## Technische Änderung für Board-to-Board-Steckverbinder

die Produkte der OMNIMATE® Board-to-Board Steckverbinder werden nach einer Übergangszeit geändert. Bitte leiten Sie diese Produktänderungsmitteilung (PCN) an Ihre Mitarbeiter und ggf. an Ihre Kunden weiter.

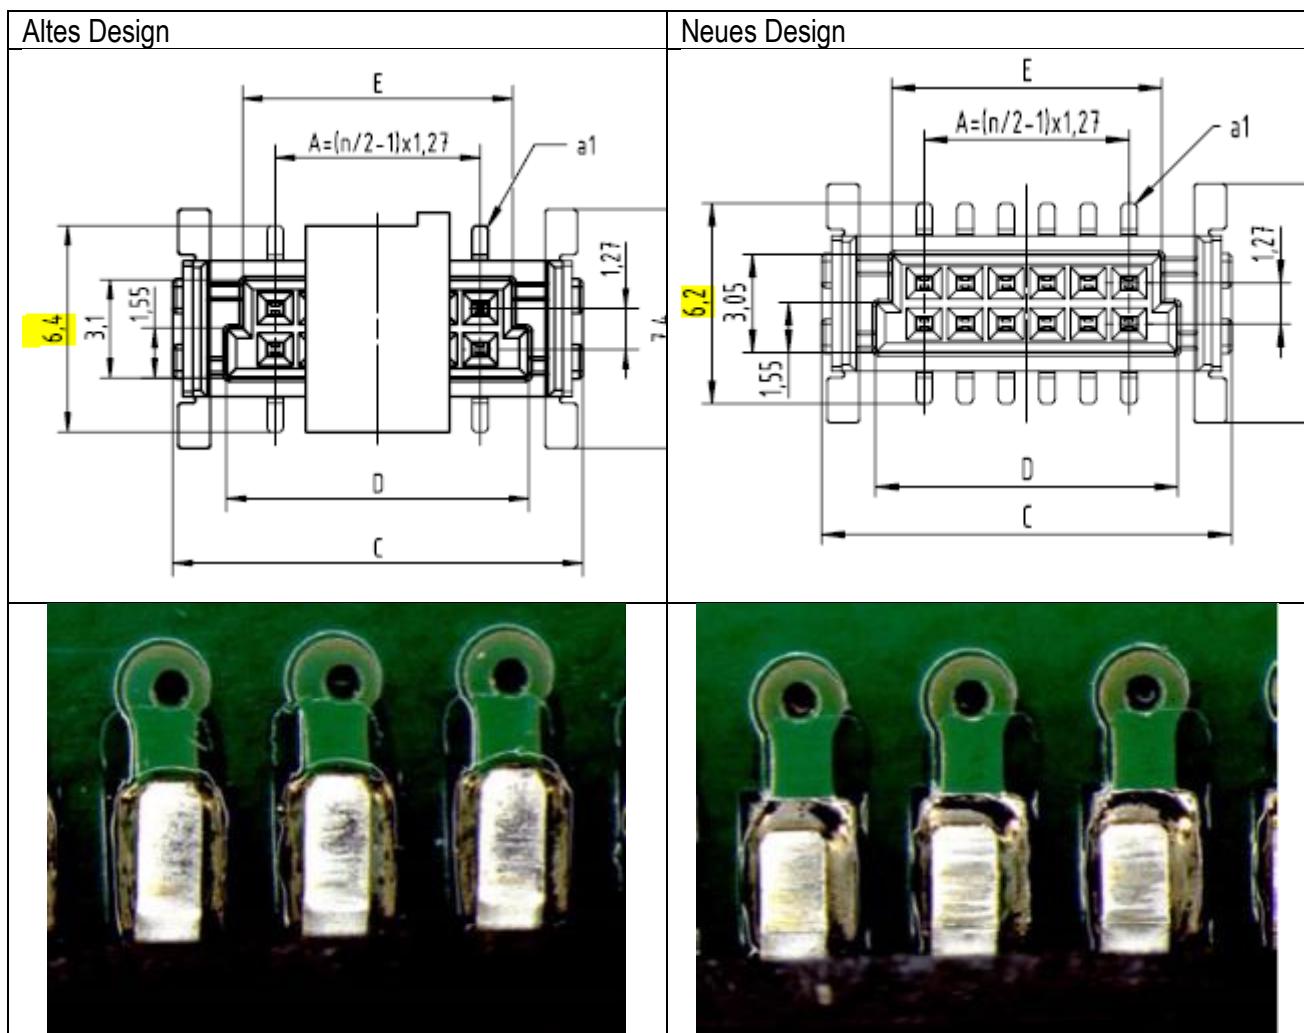
Um den Prozess der automatischen optischen Inspektion auf Kundenseite zu optimieren, werden wir die Lötstiftlänge verkürzen. In der Vergangenheit kam es gelegentlich vor, dass die Kontaktstellen etwas überstanden, was durch diese Änderung zukünftig vermieden wird. Zudem wird die neue Dimension eine bessere Erkennbarkeit der Lötstelle und des entsprechenden Meniskus ermöglichen, was die Kontrollierbarkeit in der Leiterplattenfertigung erheblich verbessert.

Das Maß der Kontakte wird von 6,4 mm auf 6,2 mm geändert, wobei eine Toleranz von +/- 0,2 mm akzeptiert wird, um einen gewünschten nominalen Lötmeniskus von 0,2 mm zu ermöglichen.

Altes Pick-and-Place-Pad:

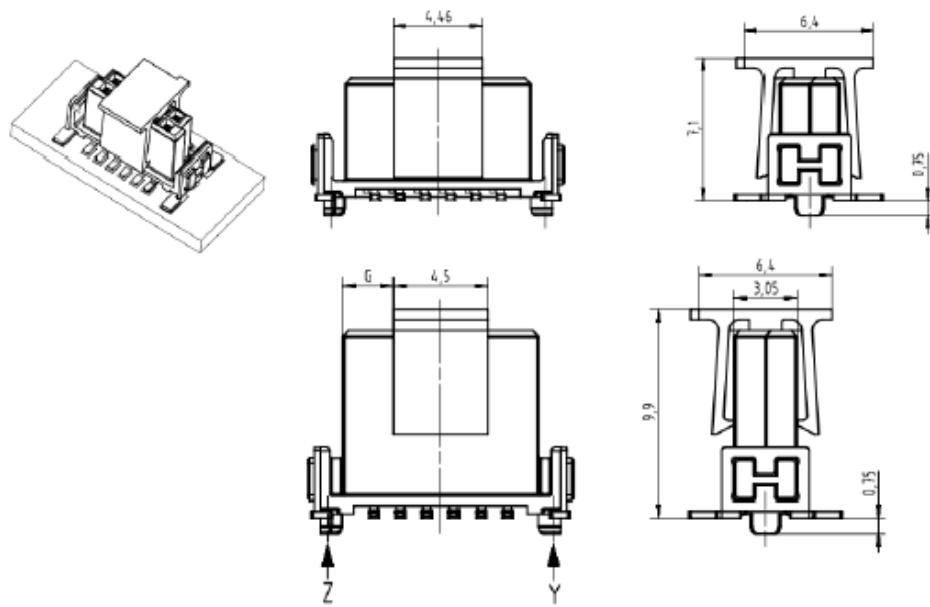
Ebenfalls planen wir den Austausch der Pick-and-Place-Pads für Steckverbinder mit 12 oder mehr Pins. Durch die Verwendung von größeren Pads wird es möglich sein, Standarddüsen mit größerem Durchmesser einzusetzen, was wiederum zu erhöhten Platzierungsgeschwindigkeiten führt.
